女川原子力発電所2号炉

LCO, AOT及びサーベイランスの設定

(「運転上の制限を逸脱した場合における要求される措置等の変更」の反映)

東北電力株式会社

第1.18-15図 緊急時対策所 給電系統概要図

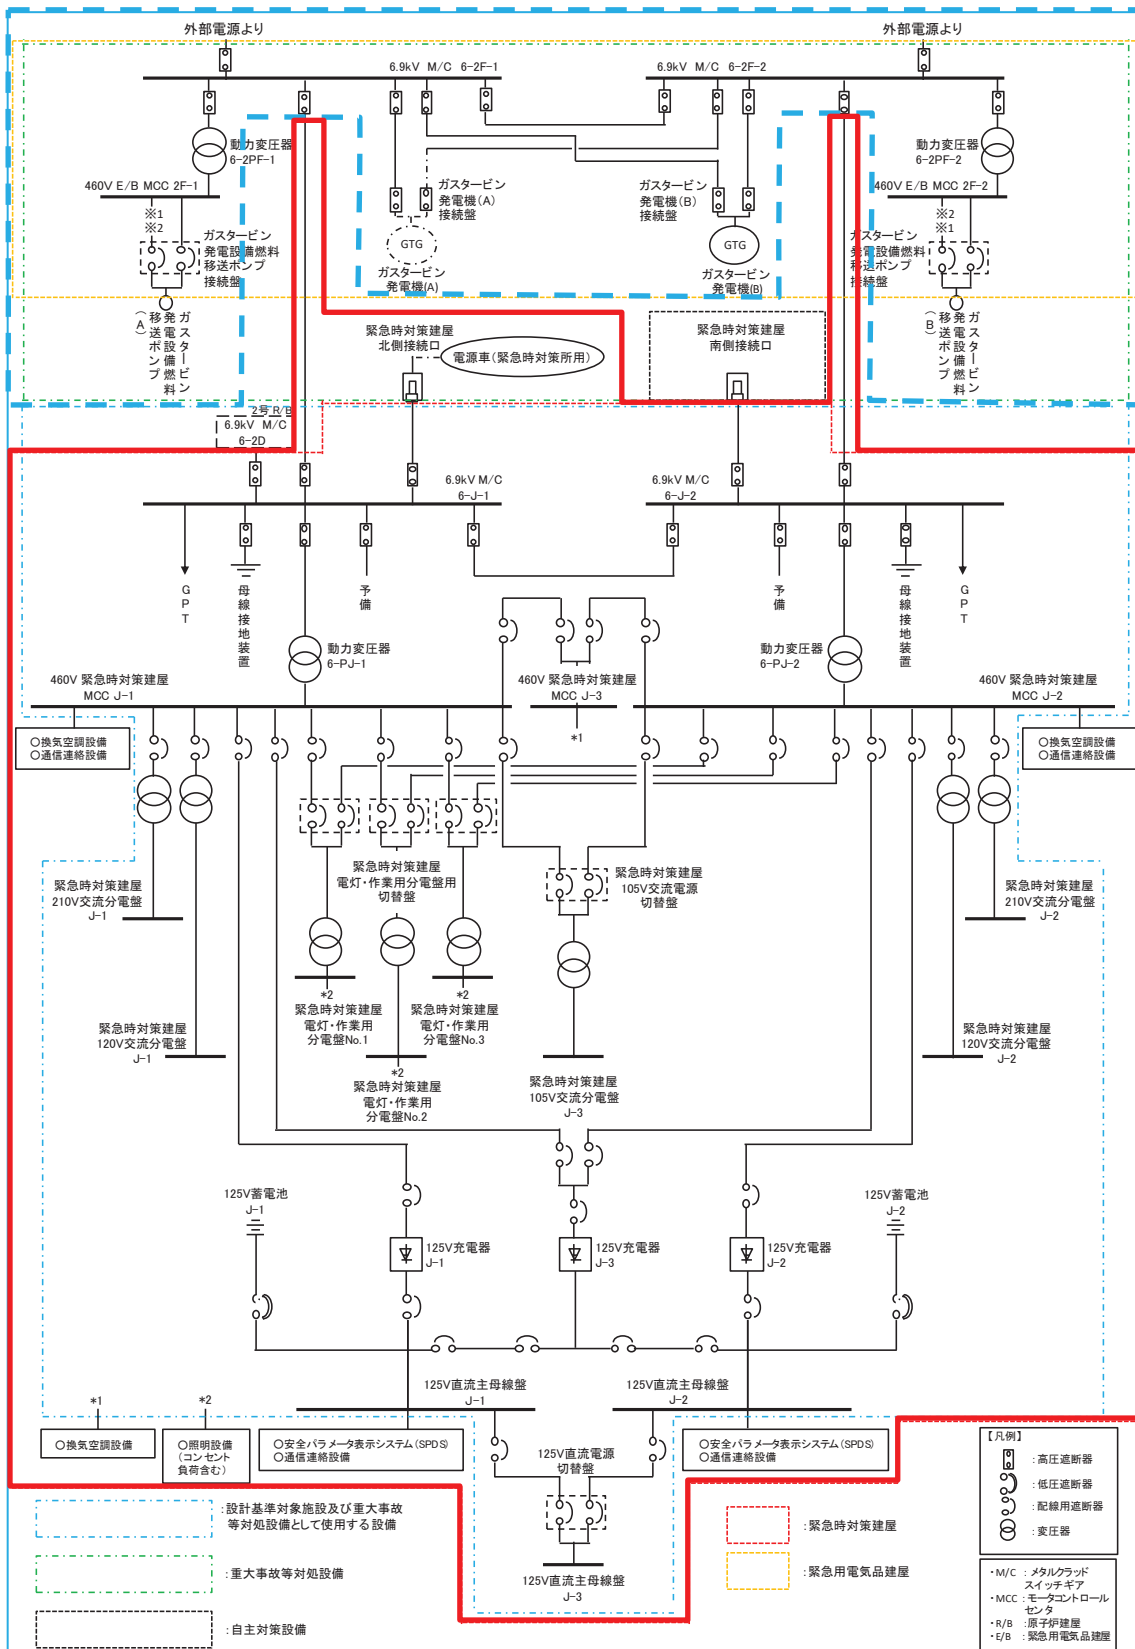
| 保安規定 第66条 条文 | | | | 記載の説明 | 備考 | |
|--|-------------------|--|--|---|-------------------------------------|--|
| 運転起動 高温停止 | A. 代替電源設備が動作不能の場合 | A1. 1. 発電課長は、ガスタービン発電機が動作可能であることを確認する。 または A1. 2. 防災課長は、電源車（緊急時対策所用）が動作可能であることを確認する。 および A2. 1. 防災課長は、代替措置※7を検討し、原子炉主任技術者の確認を得て実施する※8。 または A2. 2. 防災課長は、当該システムを動作可能な状態に復旧する。 | 速やかに 速やかに 10日間 10日間 | <p>⑧ 運転上の制限を満足しない場合の条件を記載する。 代替電源設備による電源系は、1N要求設備であるため、所要数が1N未満となった場合を条件として記載する。</p> <p>⑨ 要求される措置について記載する。（保安規定に変更に係る基本方針4.3(2),(3)）緊急時対策所は設計基準事故対処設備としては重要度分類指針において「緊急時対策上重要なもの及び異常状態の把握機能」として「MS-3」に分類されており、従来はLCO設定していない。緊急時対策所は、運転中/停止中の炉心及び使用済燃料プールの燃料に対して間接的に安全機能を有する設備であり、事故時に情報収集し必要な指示を行うためのものであることから、「MS-2」の「異常状態への対応上特に重要な構造物、系統及び機器」に分類されてLCO設定されている保安規定第27条（計測および制御設備）の「事故時計装」の要求される措置/AOTを参考に以下に定める。</p> <p>【運転、起動及び高温停止】</p> <p>A1. 1., A1. 2. 代替電源設備が動作不能となった場合は、対応する設計基準事故対処設備が動作可能であることを確認する。対象となる設備は「設置変更許可申請書（添付書類十）」の技術的能力で整理した機能喪失を想定する設計基準事故対処設備であるガスタービン発電機又は電源車（緊急時対策所用）が該当し、完了時間は“速やかに”とする。なお、代替電源設備は、ガスタービン発電機及び電源車（緊急時対策所用）により多様性を有することから、それぞれ確認を行う。</p> <p>A2. 1., A2. 2. 動作不能となった重大事故等対処設備の機能を補完する自主対策設備が動作可能であることを速やかに確認、当該系統(代替電源設備)の機能を補完する代替措置（タンクローリ、ドラム缶・トラック・要員の確保又は発電機若しくはケーブルの補充等）を検討し、原子炉主任技術者の確認を得て速やかに実施又は当該システムを動作可能な状態に復旧する。完了時間は、保安規定第27条（計測および制御設備）の「事故時計装」の2つのチャンネルが動作不能となった場合、少なくとも1つのチャンネルを復旧するために認められている完了時間である「10日間」を準用し、「10日間」とする。</p> <p>B1., B2. 既保安規定と同様の設定とする。</p> <p>【低温停止及び燃料交換】</p> <p>A1. 1., A1. 2. 【運転、起動及び高温停止】における A1. 1., A1. 2. と同様。</p> <p>A2. 当該システムを動作可能な状態に復旧する措置を“速やかに”開始する。</p> | <p>運転上の制限を逸脱した場合における要求される措置等の変更</p> | |

66-16-2 の範囲
赤枠にて示す

図 3.18-3 緊急時対策所の代替交流電源設備系統図 (燃料系統)

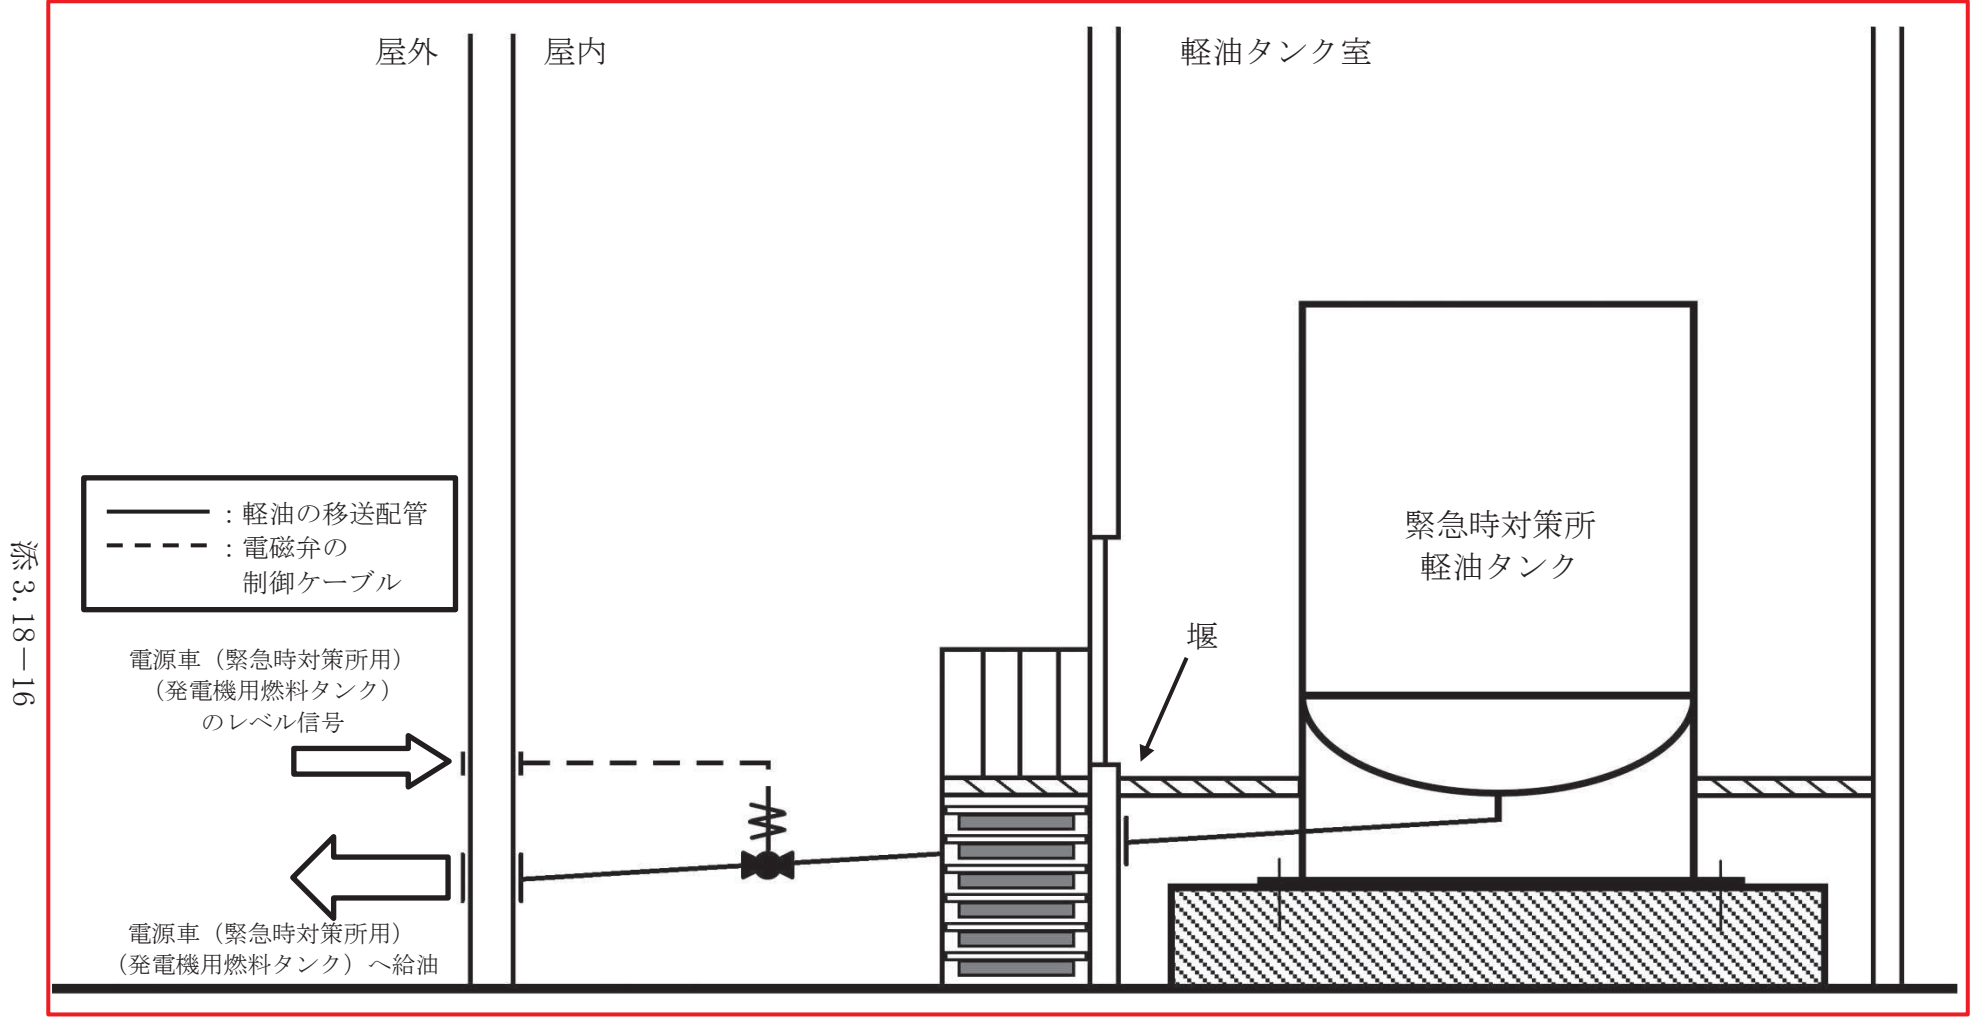
66-16-2 の範囲
赤枠にて示す
